Bilag 7 Høring

Indhold i bilaget om høring af fire forslag til fredeliggørelse af Klimakvarteret

Forvaltningens bemærkninger til høringssvar fra Østerbro Lokaludvalg om fredeliggørelse af Klimakvarteret

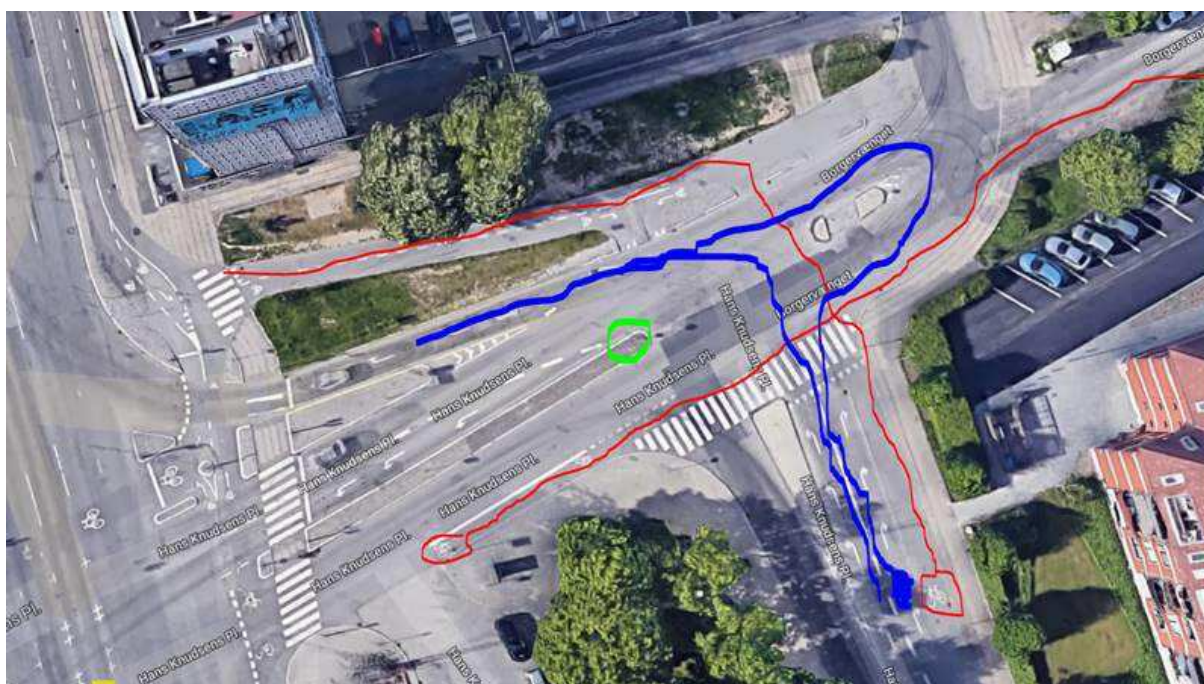
Jeg skriver til jer vedr. krydset Borgervænget og Hans Knudsens plads 2100 Østerbro for at høre, om der kan stilles et skilt mere op, så trafiksikkerheden for cyklister kan forbedres.

Vognmandsmarken op til krydset med Glænøgade til Hans Knudsens plads er et meget trafikeret sted mellem kl 7-9.30 og igen fra kl 15-17. Det er et forbindelsesled mellem Nordhavnsvej og ydre Østerbro for biler, så vel som for cykler til Lyngbyvejen og super cykelstien for enden af Røvsinggade.
